地下水ドレン移送配管電動弁他設置に伴う実施計画の 変更認可申請の補足説明資料

2020年3月30日

東京電力ホールディングス株式会社

- ・「福島第一原子力発電所 特定原子力施設に係る実施計画」について地下水ドレン集水設備移送配管への電動弁他設置に伴い、下記の通り変更を行う。

- 添付資料-7

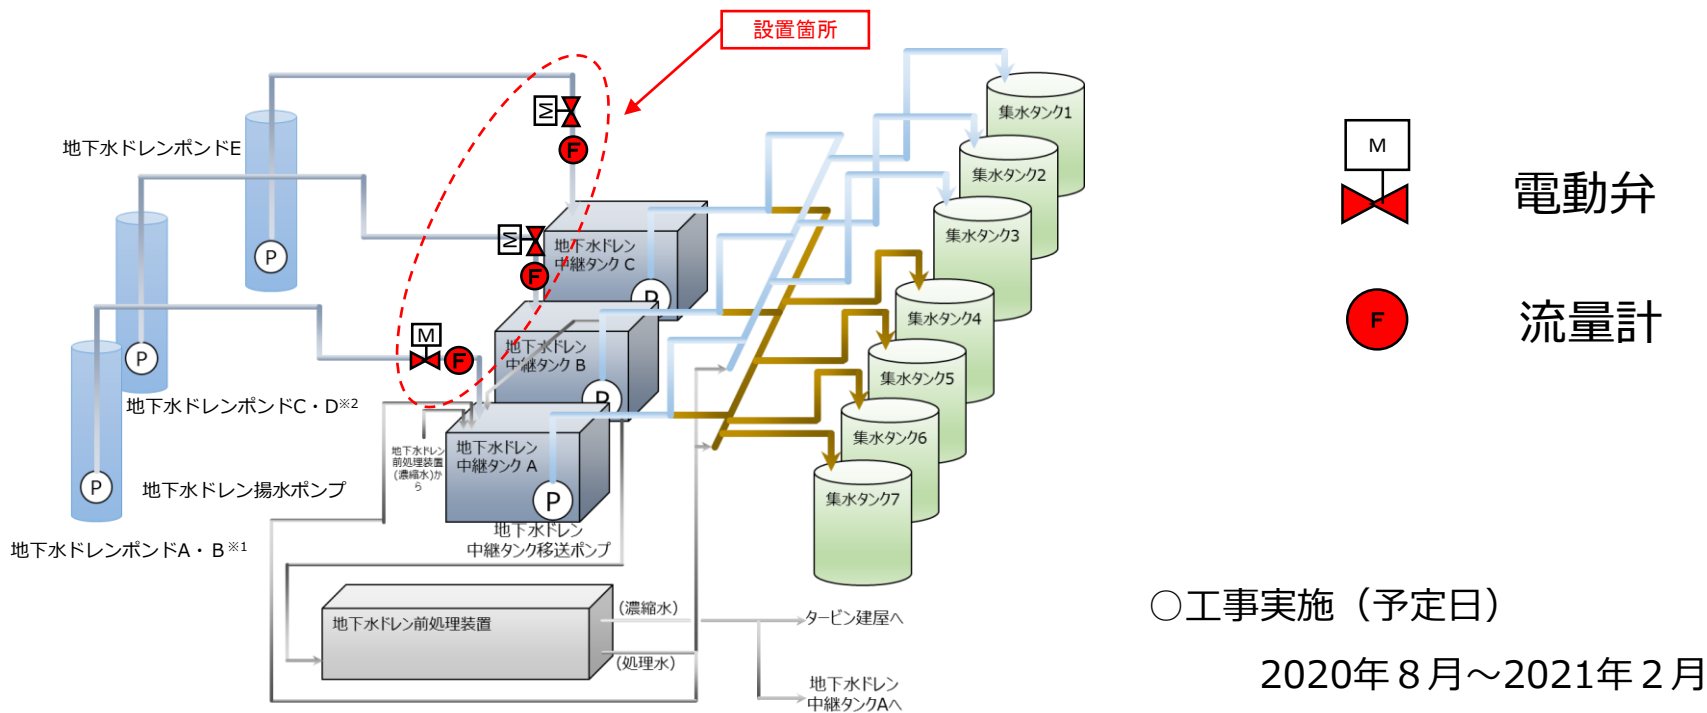
- ・地下水ドレン移送配管への電動弁および流量計設置に伴う配管概略図の変更

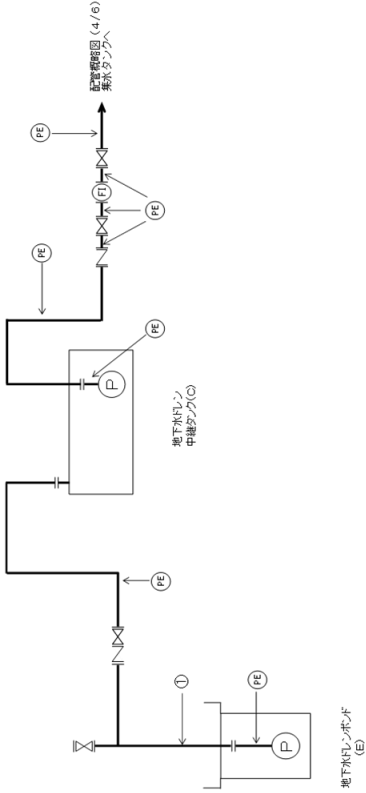
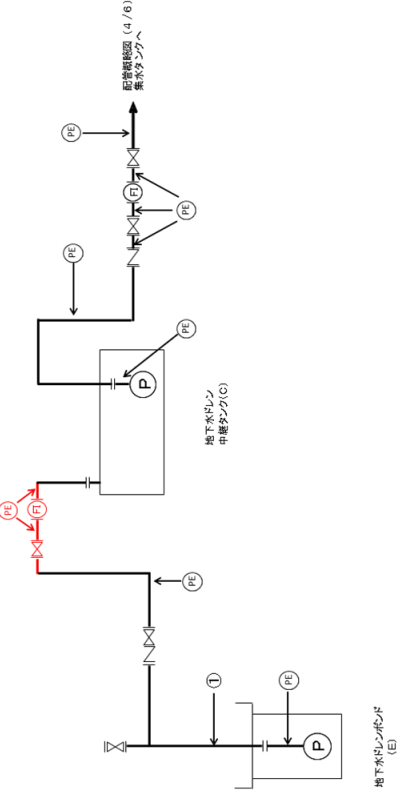
変更前	変更後	変更理由
<p>図中の番号は、113.0の番号に相当する。</p> <p>※1 地下水ポンプ (C)または(D)</p> <p>※2</p> <p>※1 地下水ポンプ (C)、(D)とも同じ構成 ※2 各ポンプからの配管は、地下水ドレン中継タンクに合流する</p> <p>図-2 配管概略図 (2/6)</p> <p>記号説明 PE : 地下水ポンプ FE : 配管継点 F : 流量計 P : ポンプ</p>	<p>図中の番号は、113.0の番号に相当する。</p> <p>※1 地下水ポンプ (C)または(D)</p> <p>※2</p> <p>※1 地下水ポンプ (C)、(D)とも同じ構成 ※2 各ポンプからの配管は、地下水ドレン中継タンクに合流する</p> <p>図-2 配管概略図 (2/6)</p> <p>記号説明 PE : 地下水ポンプ FE : 配管継点 F : 流量計 P : ポンプ</p>	<p>地下水ドレン移送配管への電動弁および流量計設置に伴う変更</p>
